概略検討による治水対策案の抽出について

治水26方策の木曾川流域への適用性

パブリックコメントにおける「治水対策案の具体的提案」について

これまでの議論を踏まえた新たな治水対策案の立案検討

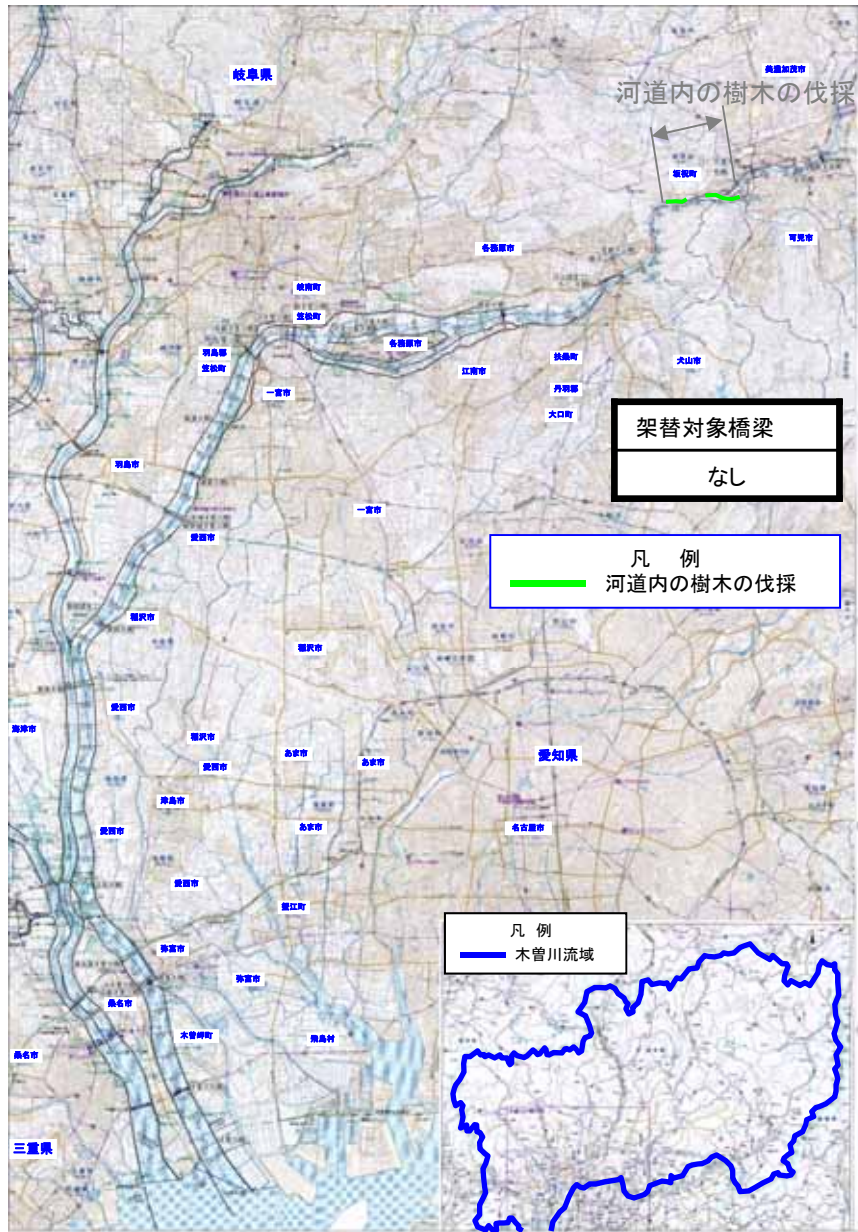
- ・「現在、東日本の大震災により原発取りざたされており、その中で水力発電の電力を取り上げるというのは、如何なものか」「再開発の新丸山ダムの代わりに再開発ダムを検討するのは意味がない」などの意見を頂いた。

3-② 治水対策案6 調節池(三派川)+河道の掘削

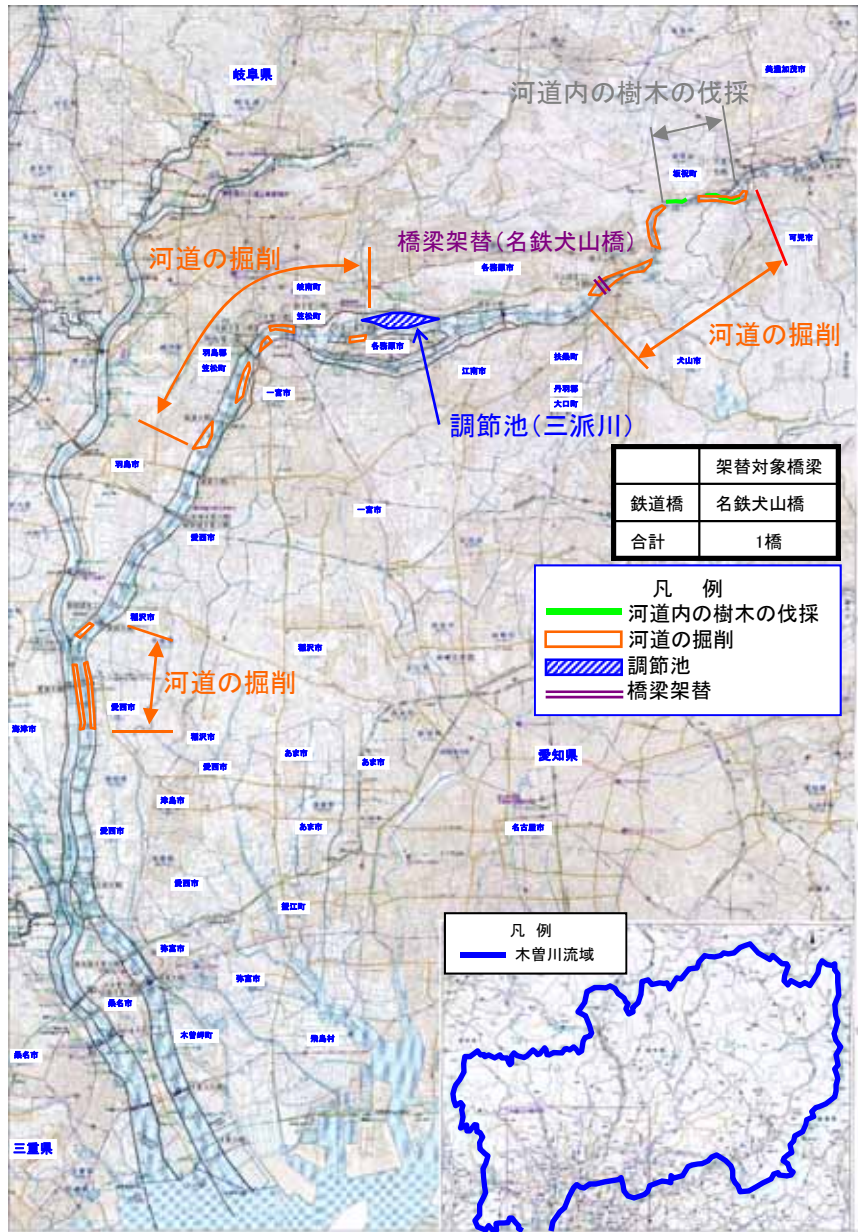
- ・「木曾川は、国定公園になっており、また、日本ライン下りの資源である渓谷美を壊すような掘削は、市民の誇りと観光資源をつぶすものであり、容認できない」などの意見を頂いた。

- ・「最も治水対策を必要とする美濃加茂、坂祝地域には効果はありません」、「貴重な観光、景観資源を消滅させる。」「名勝地の保全の観点等から不相当」などの意見を頂いた。

3-④ 治水対策案13 ダムの有効活用(利水ダム:かさ上げ)+河道の掘削

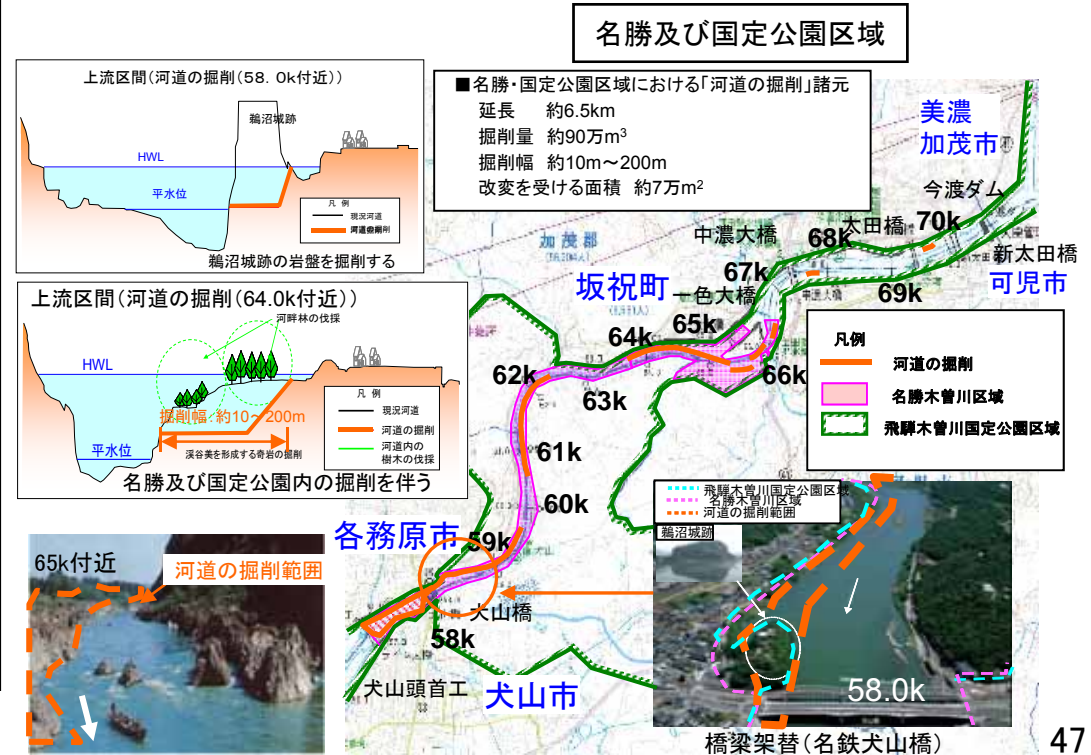
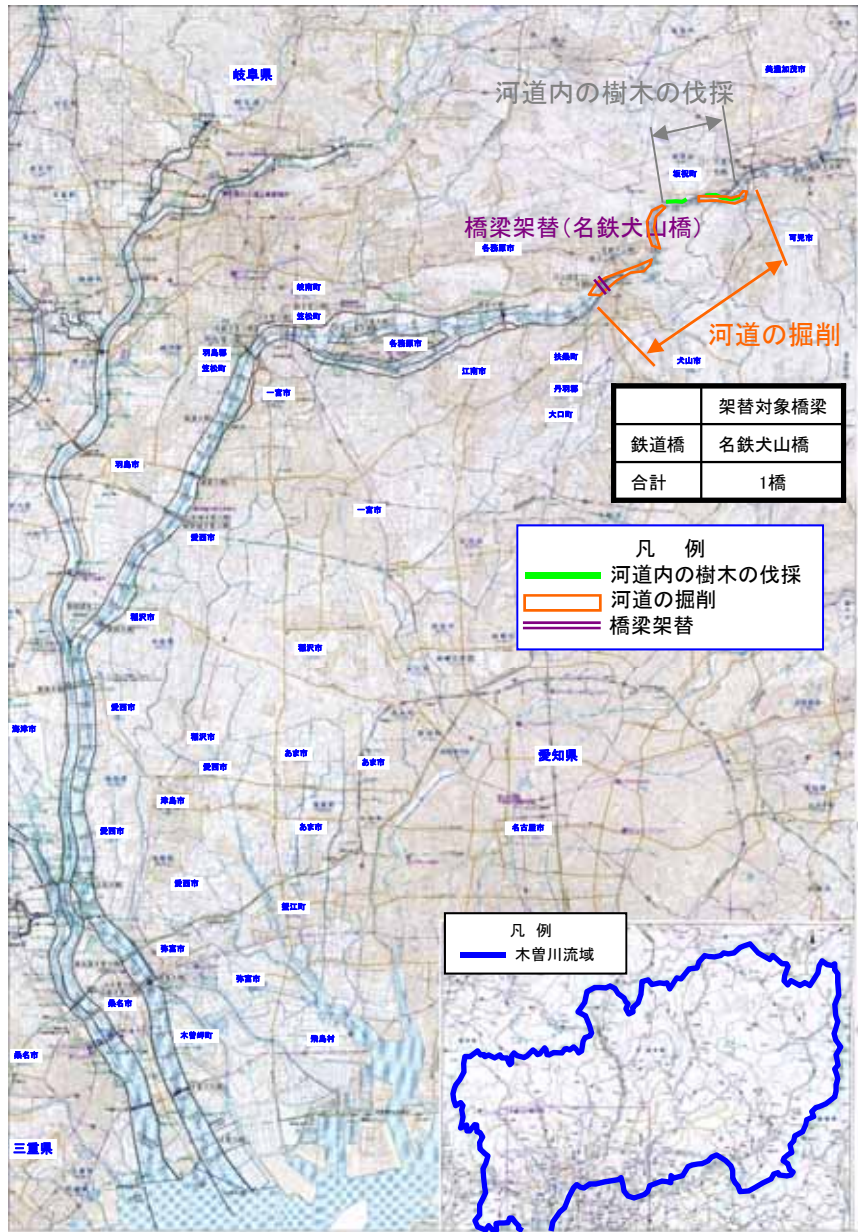
- ・「多くのダムで対処することになり、又上流部の渓谷美がそこなわれる。」などの意見を頂いた。

4-② 治水対策案15 放水路(上流区間)+河道内の樹木の伐採

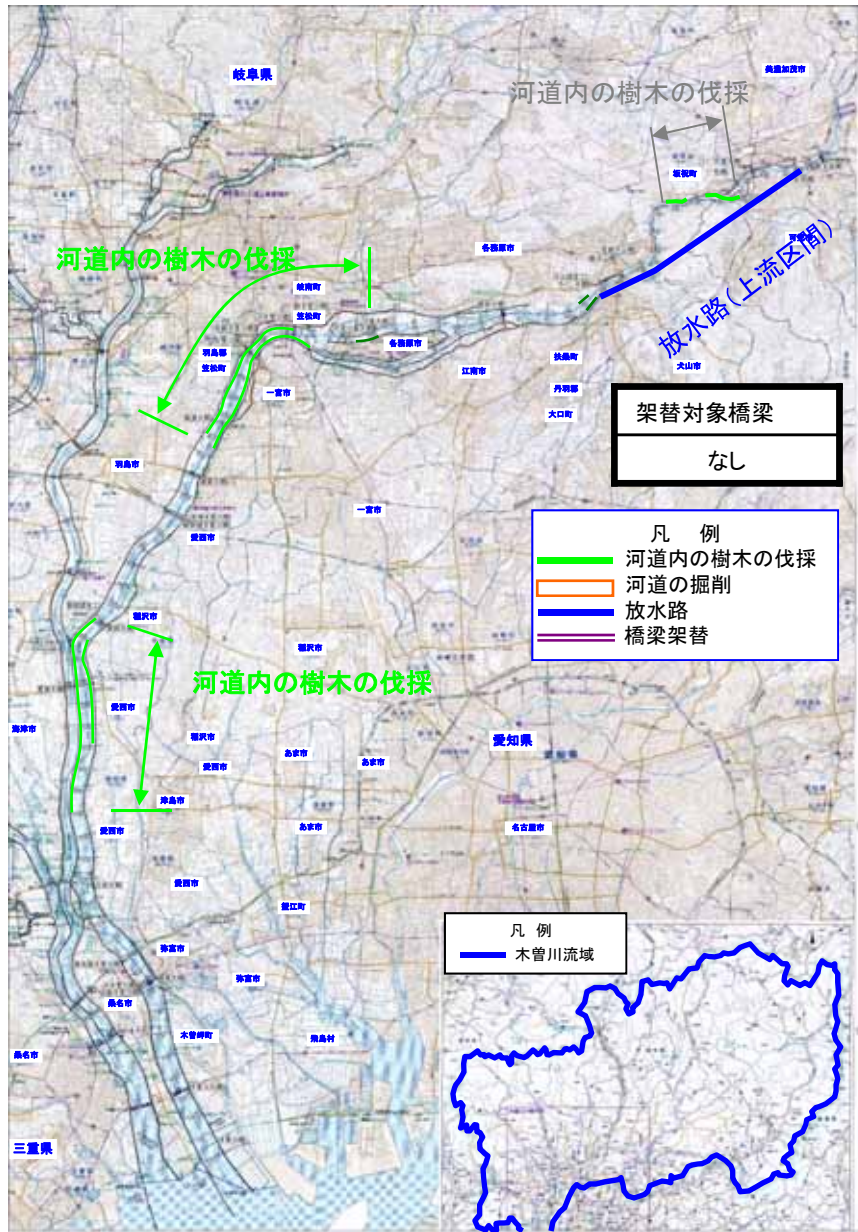
- ・「工費から見ても難しいのではないか」などの意見を頂いた。」などの意見を頂いた。
